CONCEPT NOTA VAN BEANTWOORDING POLITIEK FORUM 11-12-2023 en inspraak

Concept NOTA VAN UITGANGSPUNTEN LOI-LOCATIE, LEIDSE DREEF MEIJEKWARTIER, BAANDERIJ

26 januari 2024
definitief concept ter vaststelling

Afbeelding 1: mobiliteitsdiagram Leiderdorp

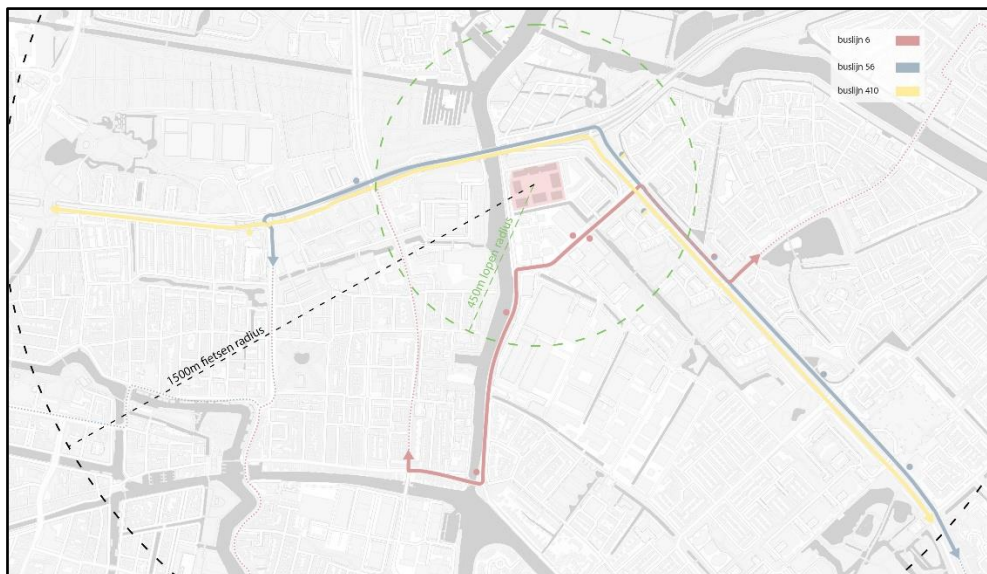
Uit de NvU blijkt onvoldoende duidelijk hoe de LOI-locatie is aangesloten op het OV-netwerk.

In de CROW-richtlijn (ASVV) is voor de voetgangers en fietsers een invloedsgebied tot de bushalte gegeven. Voor voetgangers is dit een hemelsbrede afstand van 450 meter, voor de fiets is dit 1500 meter. De ligging van de bushaltes rondom de LOI-locatie voldoen aan deze criteria. Zie ter illustratie de kaart hieronder.

In de NvU wordt de aansluiting van de LOI-locatie op het OV-netwerk opgenomen.
